**Project n° :** PCA : 1415-10

**Project :** Operational Center – Culvert replacement and preparatory works

**Date :** 2018-10-22

**End of addendum No. 1**

No du projet 1415-10	Project no. PCA
No. du dessin C02-RO-DRA-1415-10	No de la feuille C02

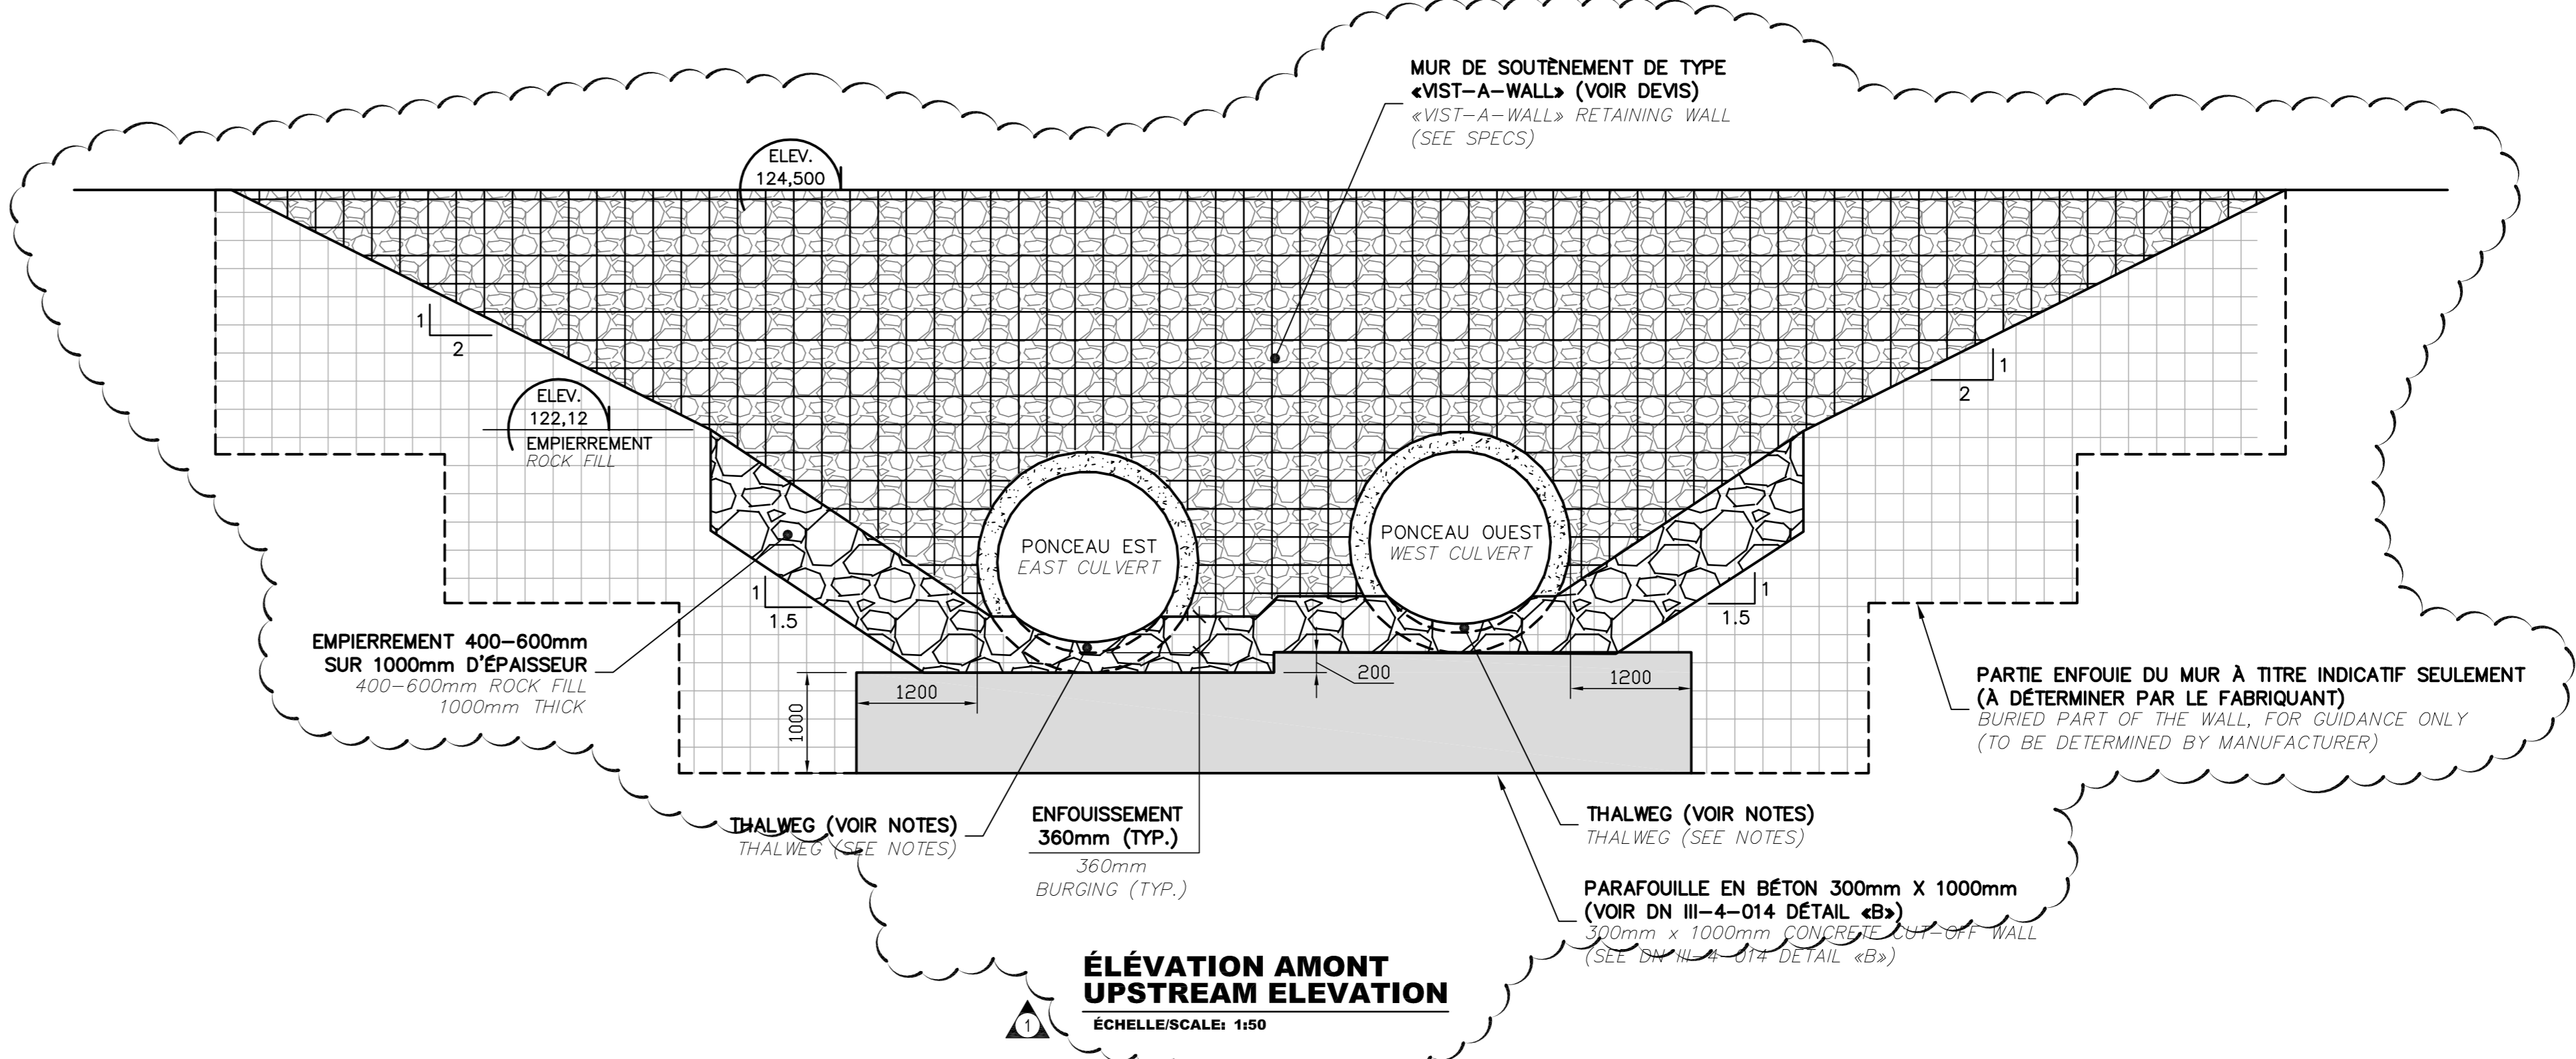
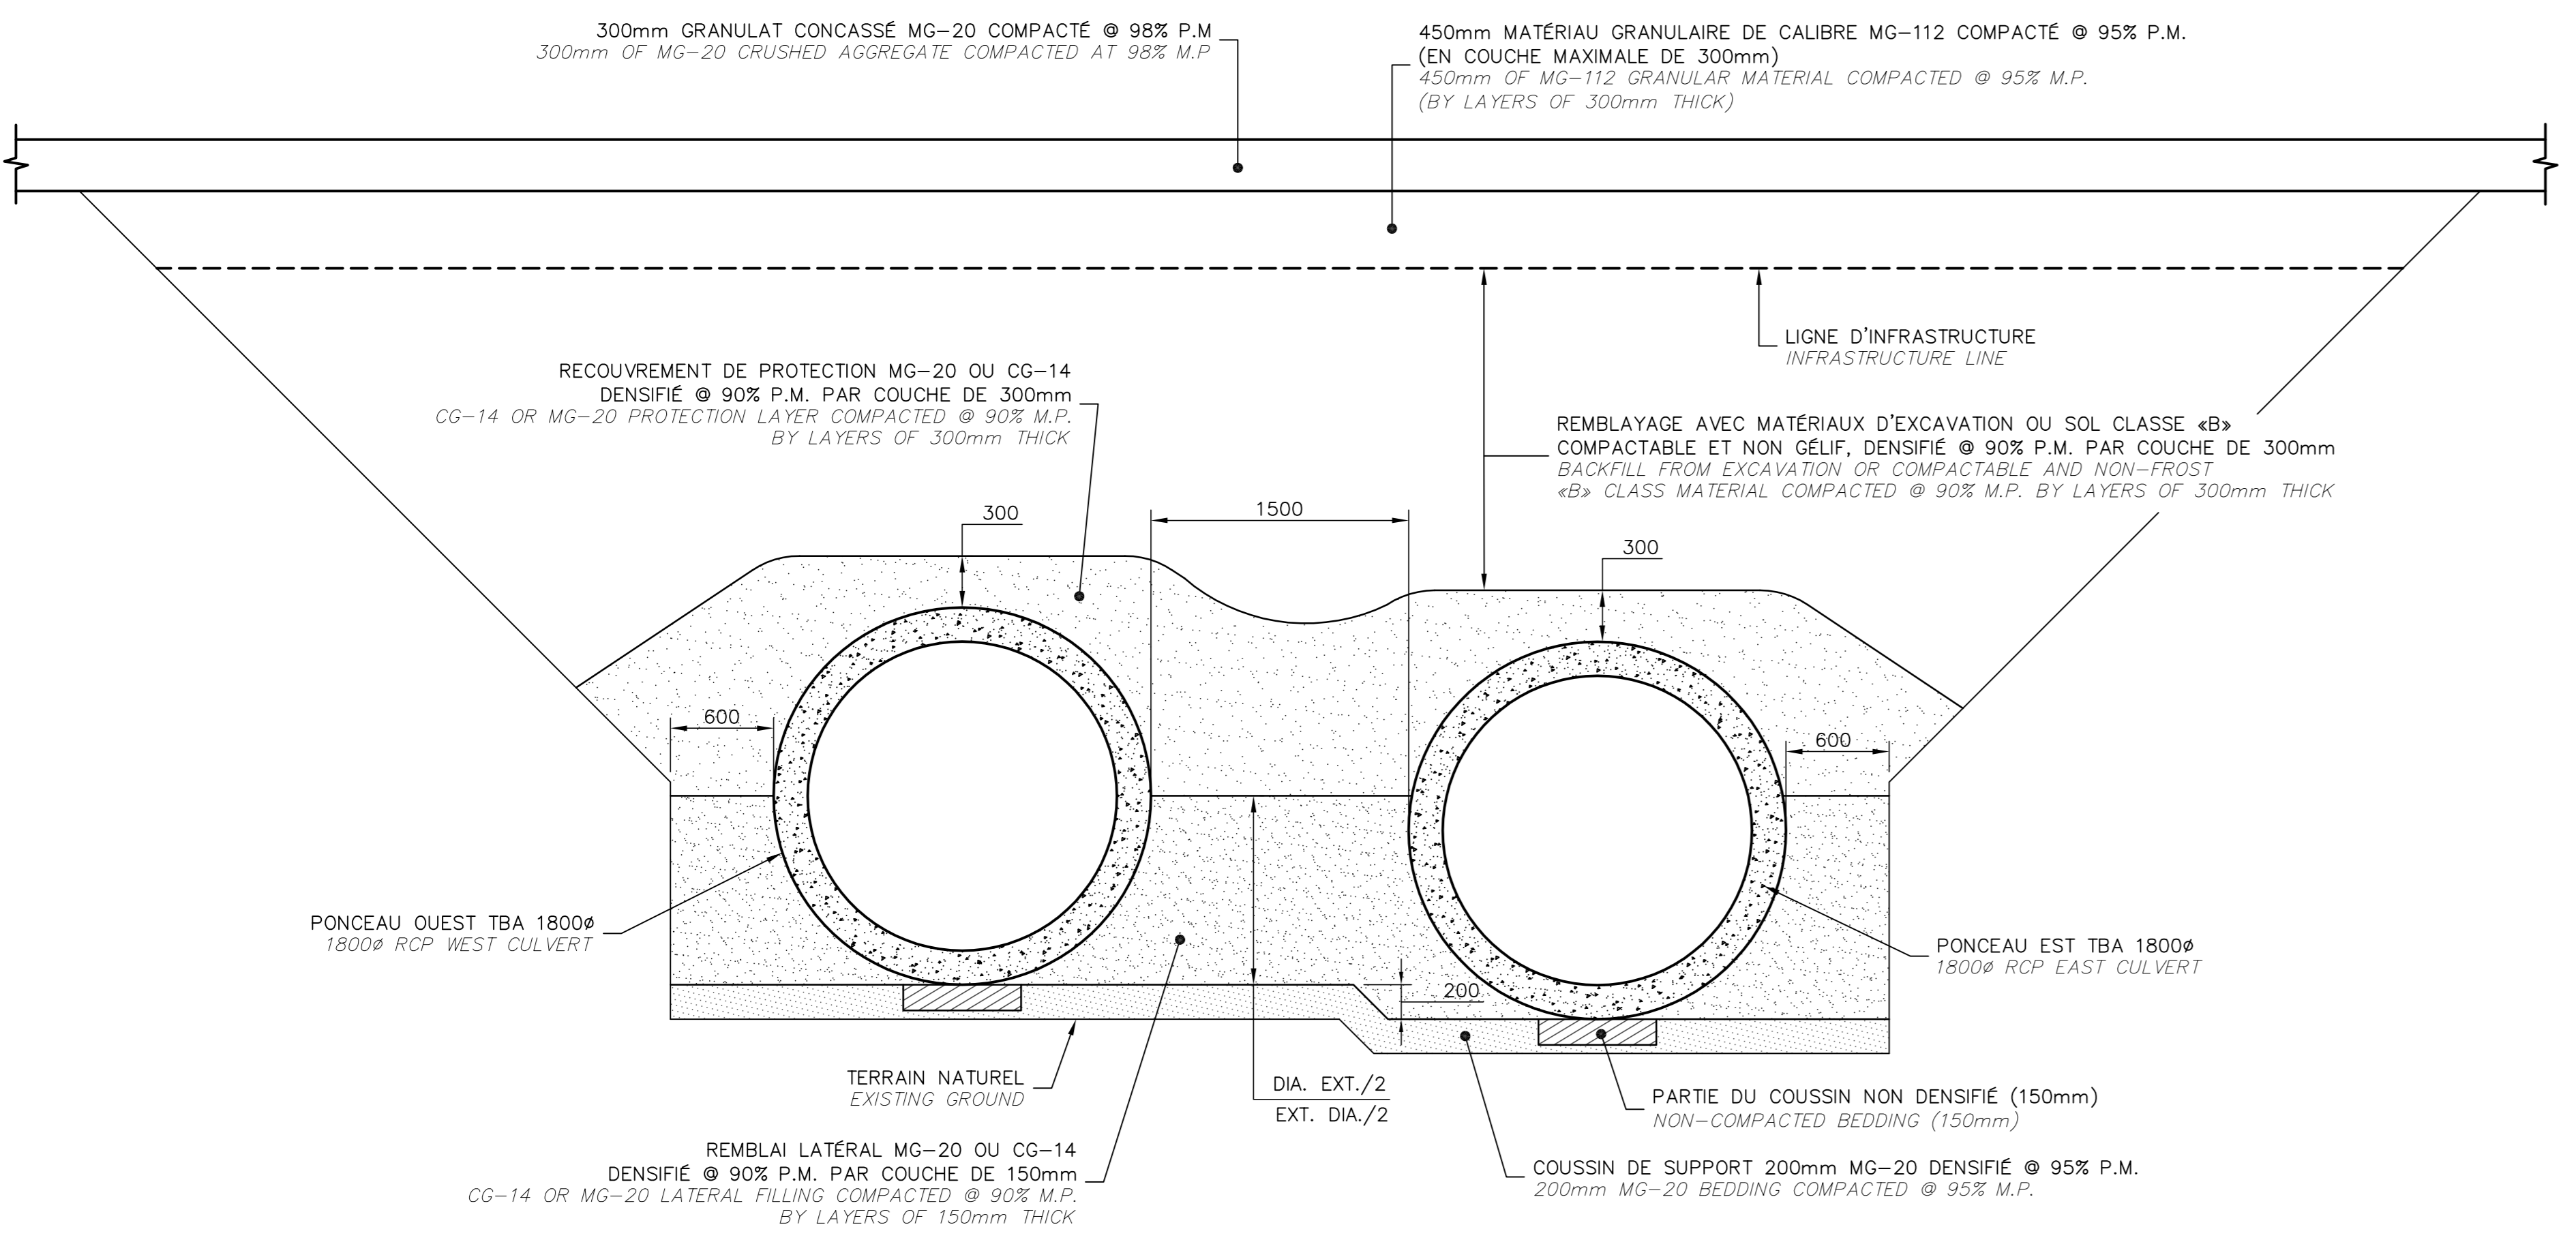
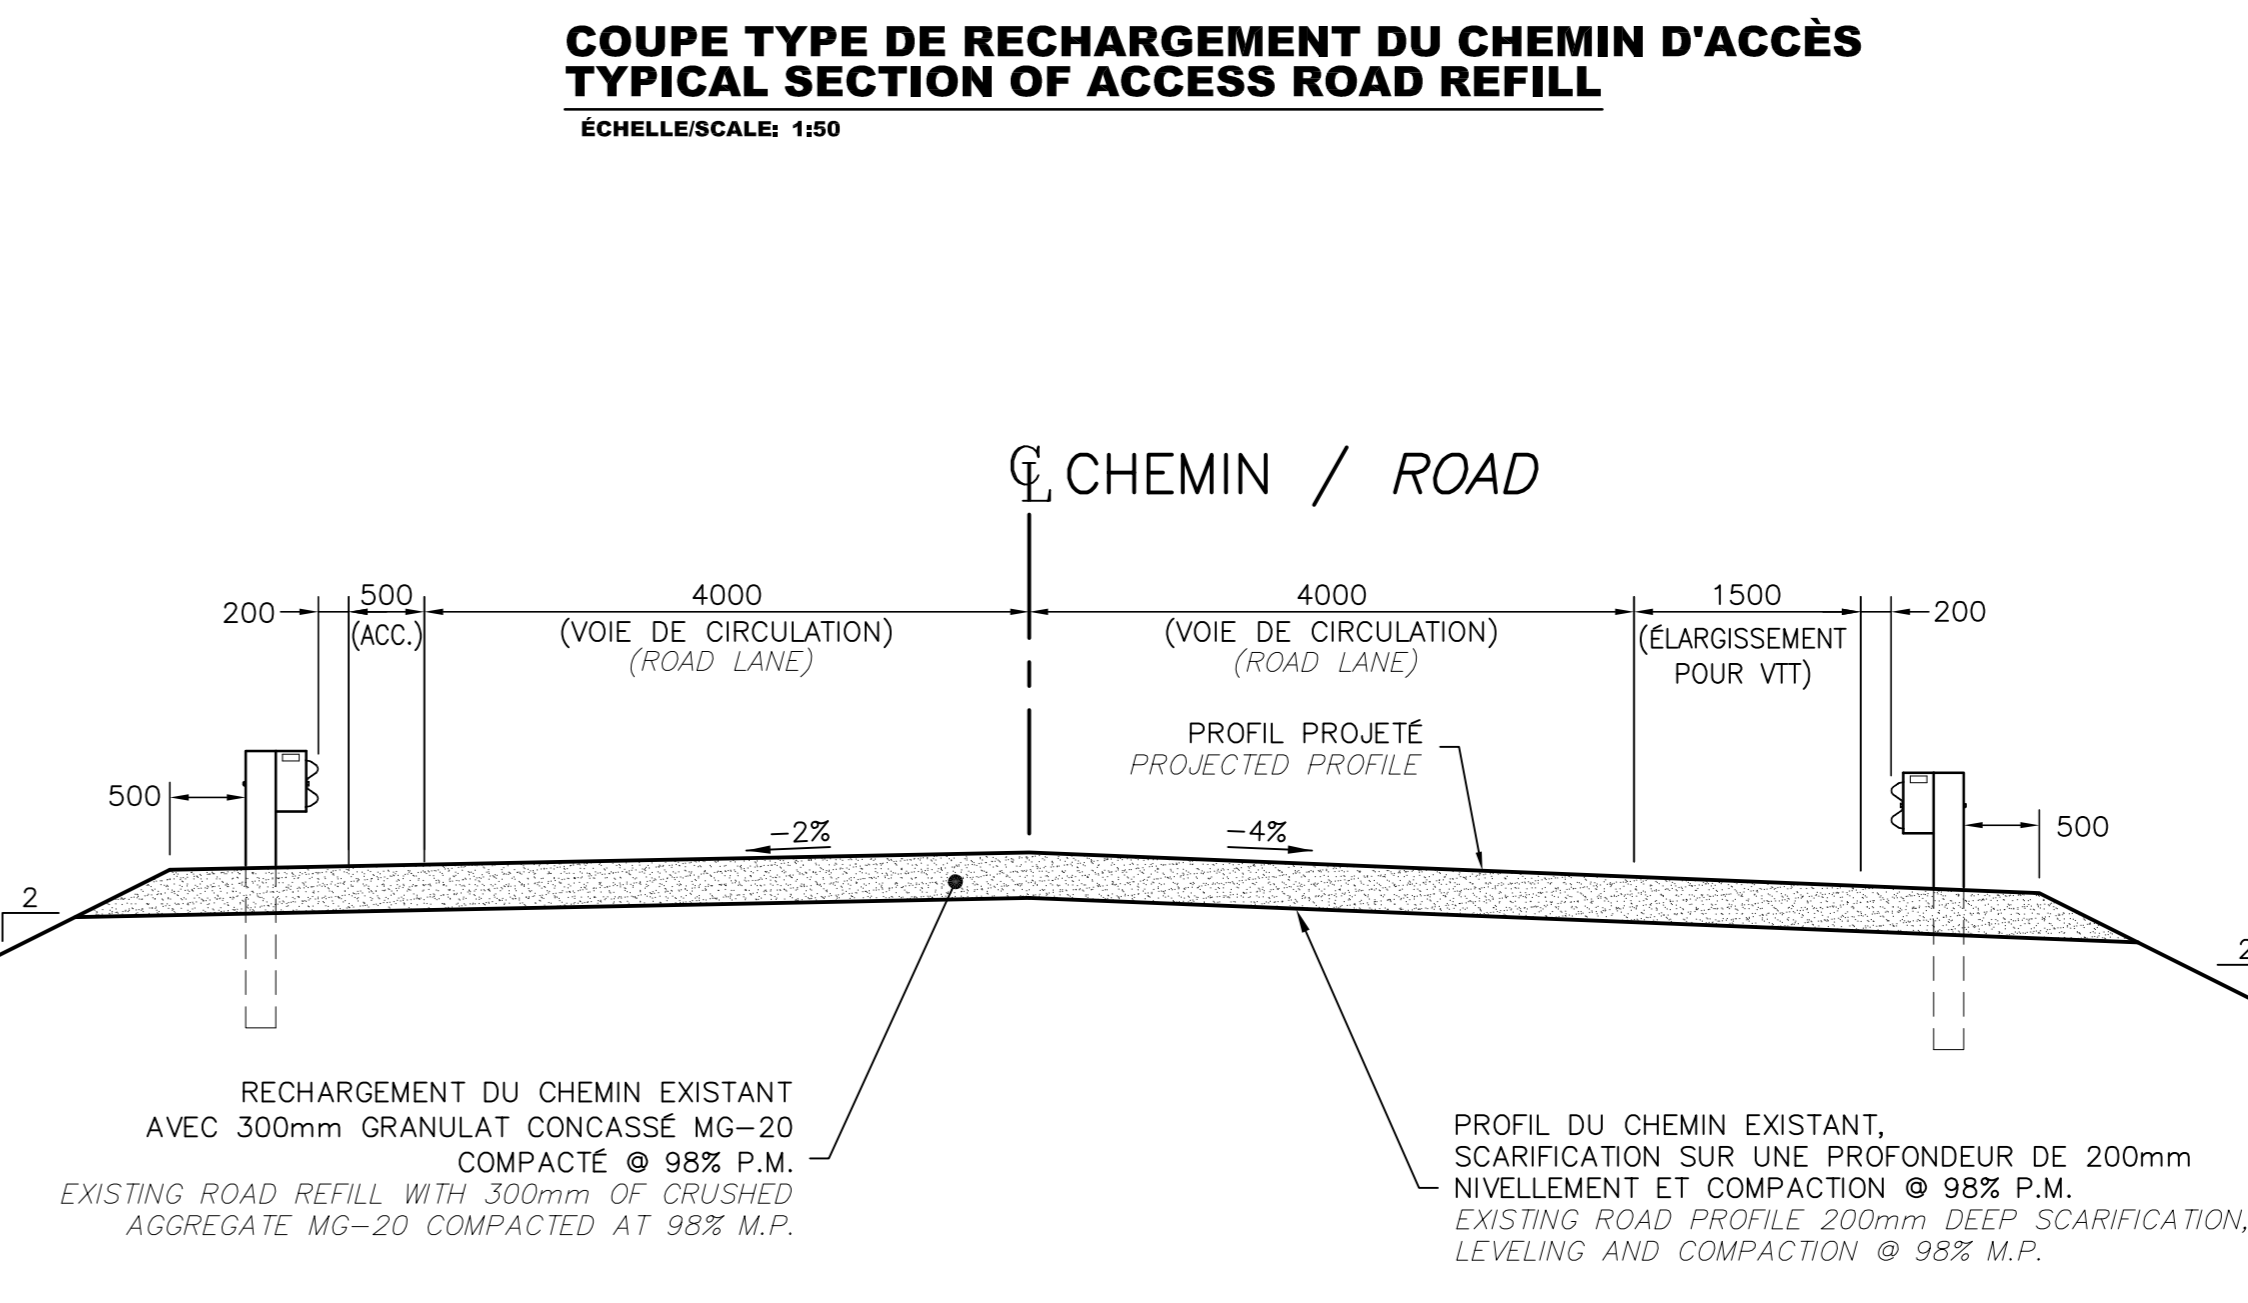
C-02 See attached, on profile view, modification of the rockfill thickness.

C-02 See attached, addition of notes regarding the rockfill.

C-02 See attached, on profile view, addition of a concrete cut-off wall in the upstream part of the new culverts.

C-02 See attached, addition of the elevation view of the upstream part of the new culverts.

C-02 See attached, specifications regarding the culverts burying.
